**Verslag huishoudelijke elektrische installatie op laagspanning en zeer lage spanning****Algemeen:**

Referentie: 009-20260630-02	Datum controle: 30/06/2026
Keurder: 009

Eigenaar:	Onbekend	EAN-code:	Onbekend
Adres installatie:	Kleemstraat 85, 1760 - Roosdaal	Nummer teller(s):	14693682
		Distributienetbeheerder installatie: Fluvius	
Datum uitvoering installatie:	☒ Vóór 01/10/1981		
	☒ Tussen 01/10/1981 en 01/06/2020		
	☐ Vanaf 01/06/2020		
Type:	☒ Wooneenheid ☐ Niet-huishoudelijk ☐ PV ☐ Batterij ☐ Laadpaal

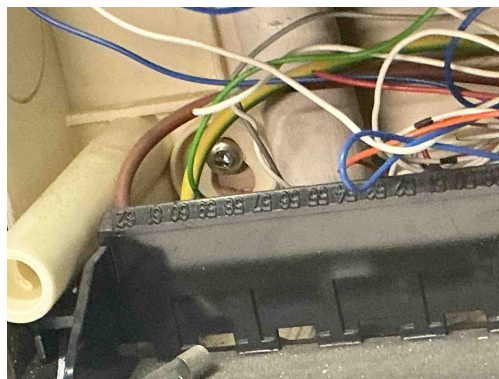
T21 - Het elektrisch materieel is niet geplaatst volgens de voorschriften van de fabrikant/ regels van goed vakmanschap . (Boek 1: 1.4.1.3)

Opmerking: Ophanging vijzen niet afgedekt, camaansluiting niet afgedekt,

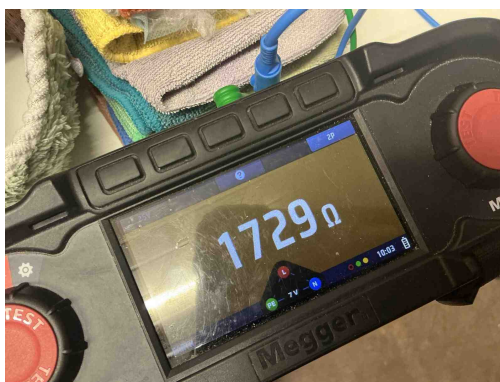
T21 - Het elektrisch materieel is niet geplaatst volgens de voorschriften van de fabrikant/ regels van goed vakmanschap . (Boek 1: 1.4.1.3)

Opmerking: Ophanging vijzen niet afgedekt, camaansluiting niet afgedekt,

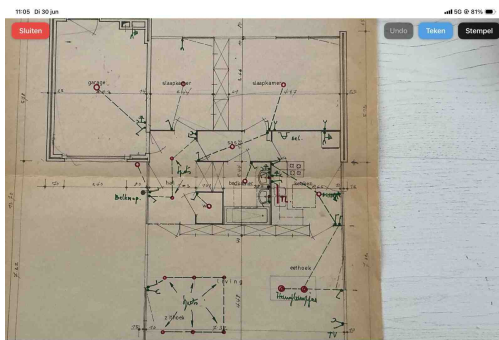
A05 - De waarde van de spreidingsweerstand van de aardverbinding is te hoog (Boek 1: 5.4.2).

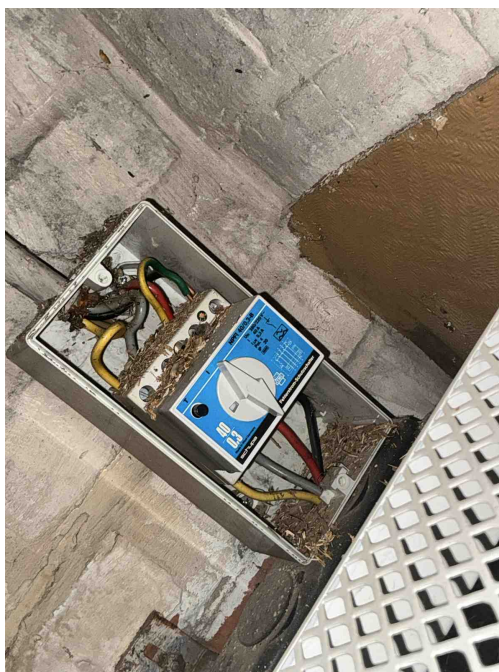
S08 - Niet alle verplichte gegevens staan op de situatieplannen (Boek 1: 3.1.2.3).
Opmerking: Bord,

S31 - De juiste symbolen werden niet gebruikt op het ééndraadsschema of situatieplan (Boek 1: 3.1.2.1).
Opmerking: Contactdoos
